Pan Artur Szymczyk
Zastępca Prezydenta Miasta Lublin
ds. Inwestycji i Rozwoju

Rada Dzielnicy Sławin zwraca się z prośbą o pilne przygotowanie rozwiązań przejścia kolektorów kanalizacji deszczowej (DN600 i ?DN300) w rejonie objętym przebudową pętli autobusowej przy ul. Zbożowej.

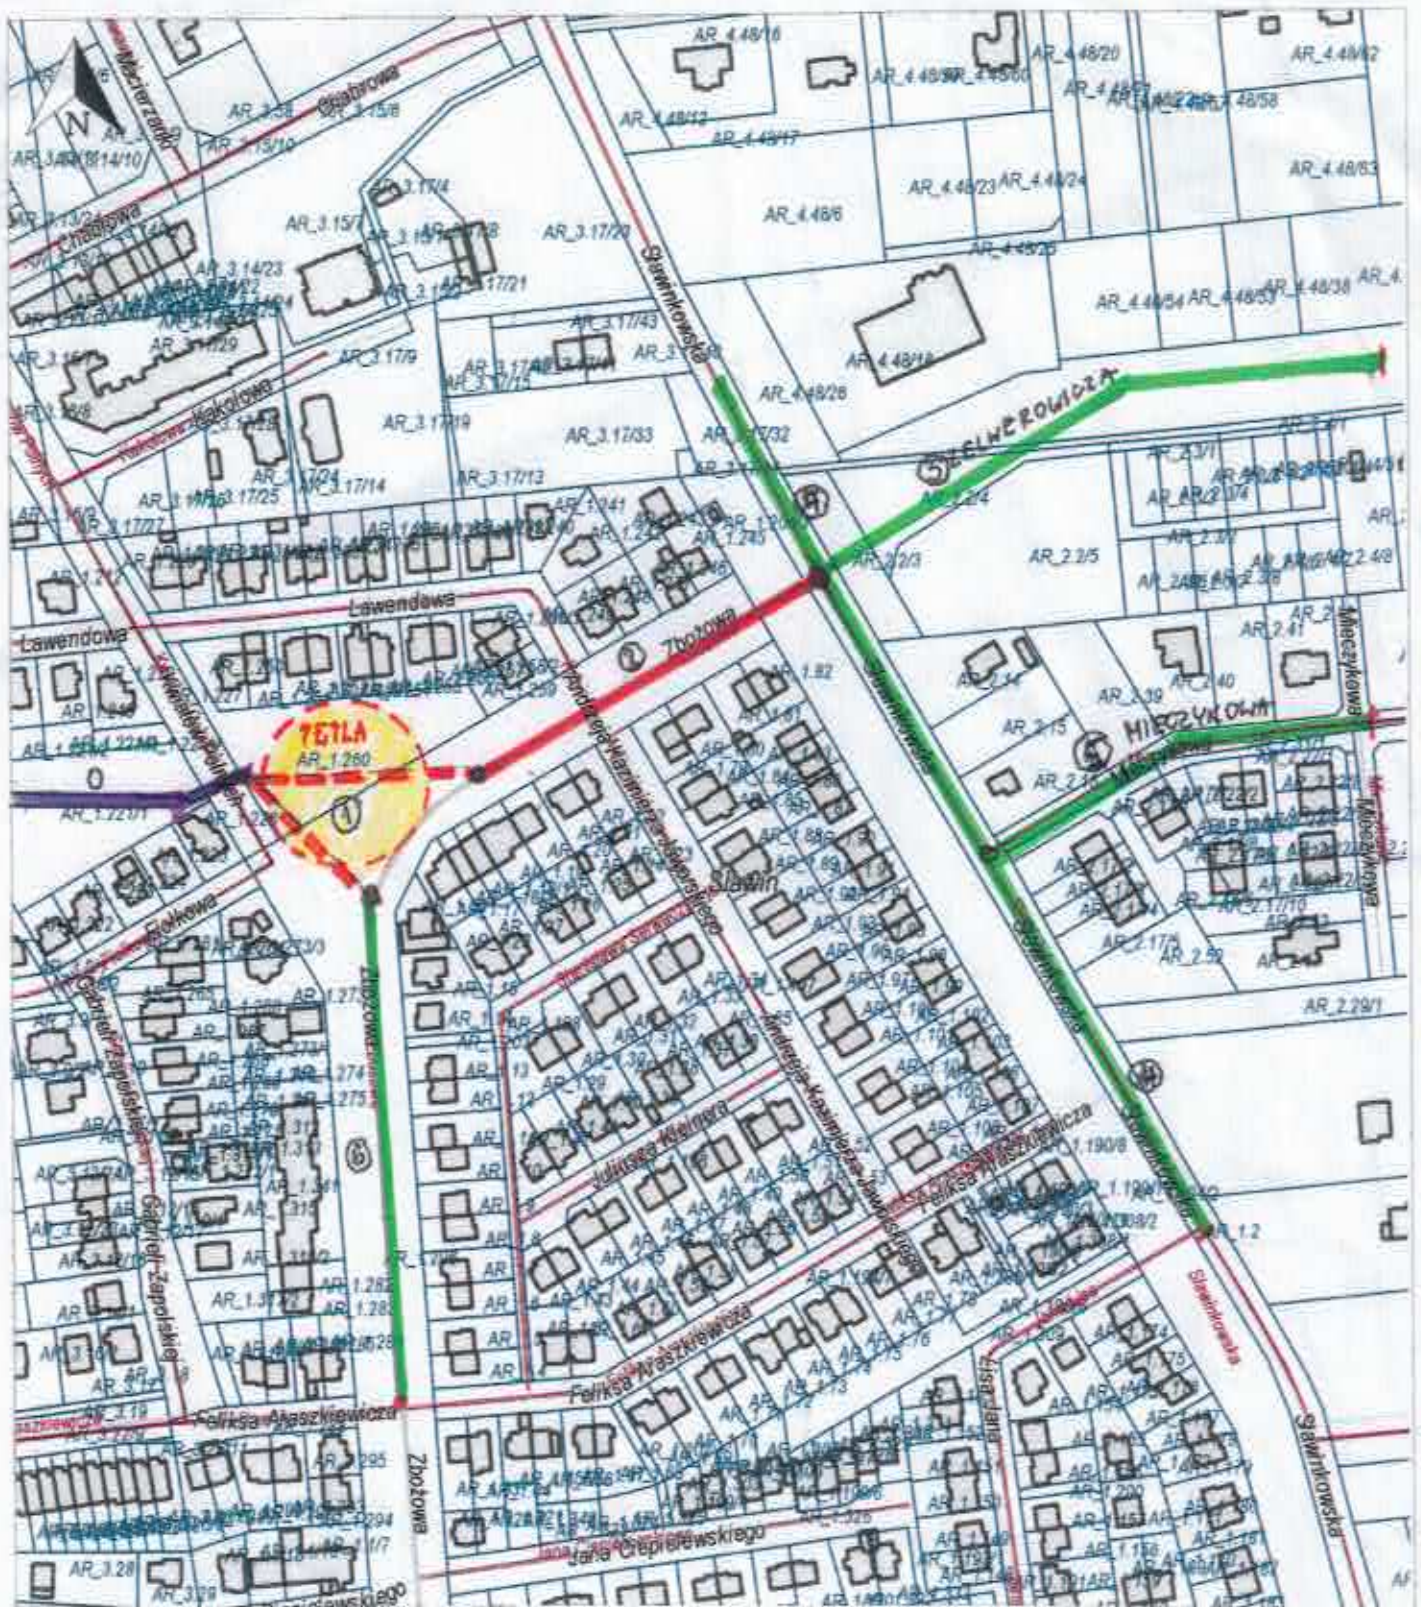
W bezpośrednim sąsiedztwie tej pętli kończy się obecnie kolektor deszczowy DN 600 odprowadzający wody opadowe do zbiornika otwartego zlokalizowanego pod lasem Dębówka. Docelowo kolektor ten może odprowadzać wody opadowe ze zlewni obejmującej m.in. część ul. A. Zelwerowicza, część ul. Sławinkowskiej, ul. Mieczykową i północny odcinek ul. Zbożowej (po obu stronach pętli).

Obecnie na zlecenie gminy Lublin przygotowywany jest projekt przebudowy tej pętli wraz z odcinkiem sąsiadującej ulicy w ramach dużego projektu komunikacyjnego finansowanego z udziałem środków unijnych. Niedługo zostaną przedstawione i uzgodnione rozwiązania odwodnienia terenu objętego przebudową, które mogą nie uwzględniać kontynuacji kolektora bezpośrednio pod tym terenem. Może to przez najbliższe 7 lat (okres trwałości projektu unijnego) zablokować możliwości lub utrudnić realizację kolektorów deszczowych niezbędnych do budowy i remontów ulic. Rysunek sytuacyjny w załączeniu.

To maksymalnie do 230 mb kolektora DN 600 (liczone z odcinkiem do ulicy Sławinkowskiej) i do 70 mb DN 300? w kierunku al. Warszawskiej a budowa przynajmniej części tych kolektorów w trakcie wymiany podbudowy nawierzchni pętli jest ekonomicznie zasadna. Realizacja zabezpieczy możliwości rozwoju dzielnicy i przyspieszy rozwiązanie występujących problemów (np. odwodnienie ul. Sławinkowskiej – fotografie w załączeniu)

-  0 - Istniejący kolektor deszczowy DN 600
-  ① - proponowane przejścia kolektorów deszczowych pod projektowaną pętlą
-  ② - proponowany kolektor w ul. Zbożowej (od pętli do ul. Sławinkowskiej)

-  ③ - odwodnienie do 200mb. ul. A. Zelwerowicza
-  ④ - odwodnienie ul. Sławinkowska (od Biedronki do ul. J. Lisa)
-  ⑤ - odwodnienie ul. Mieczkowej
-  ⑥ - odwodnienie ul. Zbożowej (od F. Araszkiewicza do pętli)
